関西電力(株)美浜発電所3号炉の 運転期間延長認可の概要

平成29年2月13日

主な審査内容

劣化状況評価 ⑥「コンクリート構造物の強度低下」

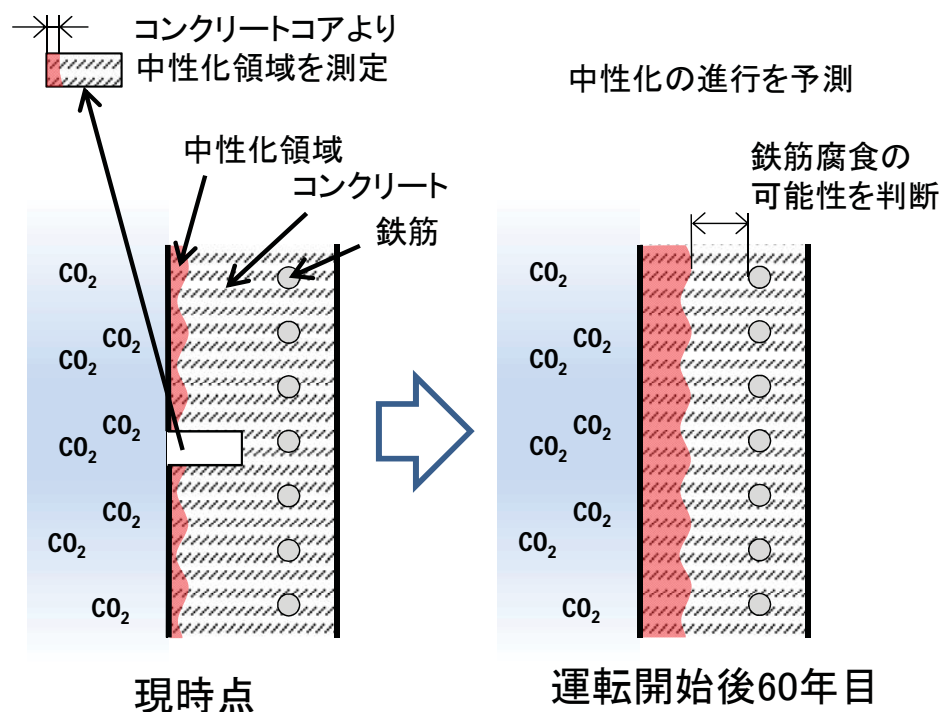
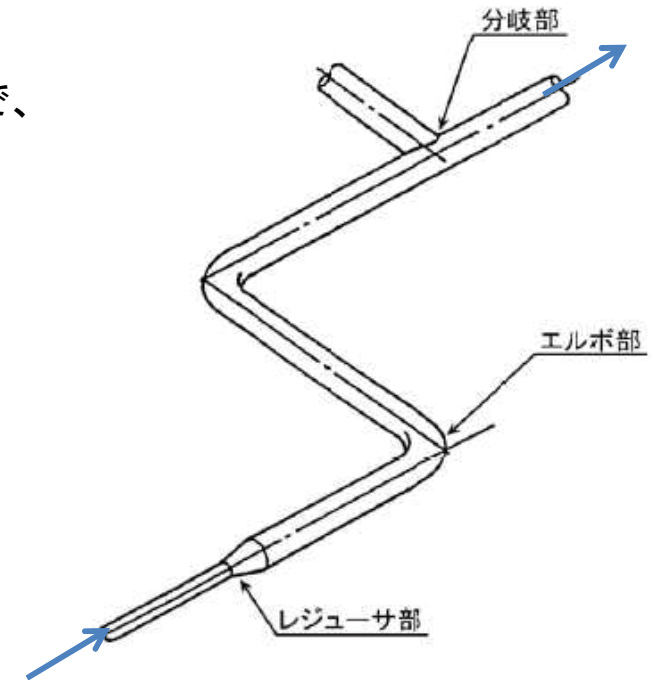
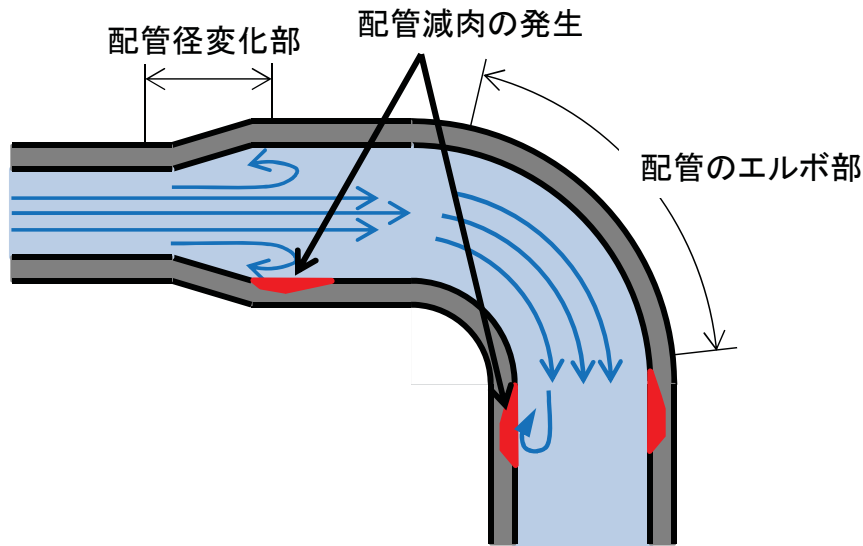
コンクリート構造物の強度は、経年劣化事象の進行により設計強度を下回ることがないこと

評価の結果、コンクリートの中性化深さは運転開始後60年目においても、鉄筋が腐食し始める深さにならなかったこと
また、中性化以外の劣化事象について特別点検の結果を踏まえ評価を行った結果、コンクリート構造物の強度は経年劣化事象の進行により設計強度を下回らなかったこと
